Keuringsverslag van een elektrische laagspanning- en zeer lage spanningsinstallatie

NIET CONFORM

Straatnaam	Pedestraat
Huisnummer	95
Busnummer	1
Postcode	1602
Gemeente	Vlezenbeek
Land	België

Controlebezoek van een huishoudelijke installatie volgens (KB 08/09/2019) - AREI Boek 1- 6.5. en 4.2.4.3.

Afbeelding schakel- en verdeelbord:

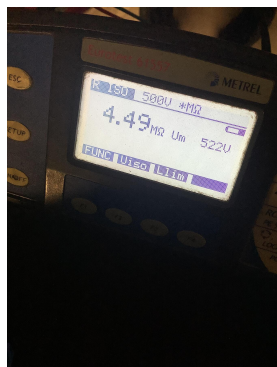
- I1.01 Eéndraadschema van de installatie is niet aanwezig. (Boek 1 Afdeling 2.12 - 2.13 en 3.1.2 en 9.1.2)
- I1.03 Situatieschema van de installatie is niet aanwezig. (Boek 1 Afdeling 2.12 - 2.13 en 3.1.2 en 9.1.2)

- I2.01 Eén of meerdere differentieelstroombeschermingsinrichtingen werken niet met testknop en/of stroominjectie. (Boek 1 Onderafdeling 6.5.7.2)
- I3.09 De aansluiting van de aardingsonderbreker is te herzien. Deze dient aan de ene zijde verbonden te zijn met de aardgeleider en aan de andere zijde met de hoofdaardingsklem, equipotentiale verbindingen, beschermingsgeleiders, enz...(Boek 1 Onderafdeling 5.4.2.1 en 2.5)

- I4.01 Hoofdequipotentiale verbinding(en) niet verwezenlijkt. (Boek 1 Onderafdeling 5.4.4.1. en 5.1.6.2)
- I5.10 De genaakbare, naakte onder spanning staande delen zijn onvoldoende afgeschermd. (Boek 1 Afdeling 5.1.4. en 4.2.2.3.)

- I5.14 De nominale spanning dient duidelijk vermeld te worden op een oordeelkundig gekozen plaats. (Boek 1 Onderafdeling 3.1.3.3.)
- I8.17 De niet-gebruikte leidingen verwijderen of aan de uiteinden te isoleren. (Boek 1 Onderafdeling 4.2.3.3.b)

- N17 De aardspreidingsweerstand kon niet gemeten worden. Deze dient bij voorkeur kleiner te zijn dan 30ohm.
- N3 Het is niet uitgesloten dat bij een nacontrole bijkomende inbreuken worden vastgesteld bij voorleggen schema's.
